DE INSTALLATIE IS NIET CONFORM

Verslagnummer: 0611-191018-05 Datum van het onderzoek : 18/10/19
Extra controle datums:

ADRES INSTALLATIE : WU LI-MING
TURNHOUTSEBAAN 209 3e
2140 BORGERHOUT

Aard van het onderzoek : Controlebezoek

Visualisatie van de installatie

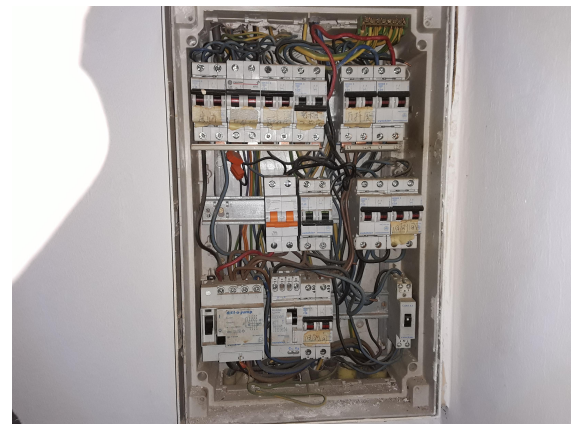
- 1 Het ééndraadsschema ontbreekt (art. 16 AREI).
- 2 Het situatieschema ontbreekt (MB 27/7/1981).
- 3 Deur van het schakelbord met montage van elektrische toestellen, beschermingsgeleider ontbreekt (art. 252 AREI).
- 4 Het gebruik van geleiders van het type VOB, zonder bijkomende afscherming is niet toegestaan (art. 207, 210 AREI).o.a. badkamer
- 5 De verbindingen dienen te gebeuren in borden, in aftakdozen, aan de klemmen van stopcontacten, schakelaars of in de verlichtingstoestellen (art. 207 AREI).
- 6 Bepaalde stopcontacten zijn beschadigd en/of zijn niet degelijk bevestigd (art. 5 AREI). o.a. in berging
- 7 Een aardverbinding overeenkomstig de voorschriften is te installeren (art. 68, 69, 70, 71 AREI).
- 8 De aardingsonderbreker ontbreekt of is niet op een normale manier bereikbaar (art. 28, 70 AREI).
- 9 De dienstspanning is niet op elk bord vermeld (art. 5, 16 AREI).

De installatie mag in dienst blijven indien zonder vertraging wordt voldaan aan de vastgestelde inbreuken en de gepaste maatregelen getroffen worden opdat de installatie geen gevaar vormt voor personen of goederen.
De installatie is niet conform.
De installatie dient opnieuw gecontroleerd te worden uiterlijk op 18 maand na akte.
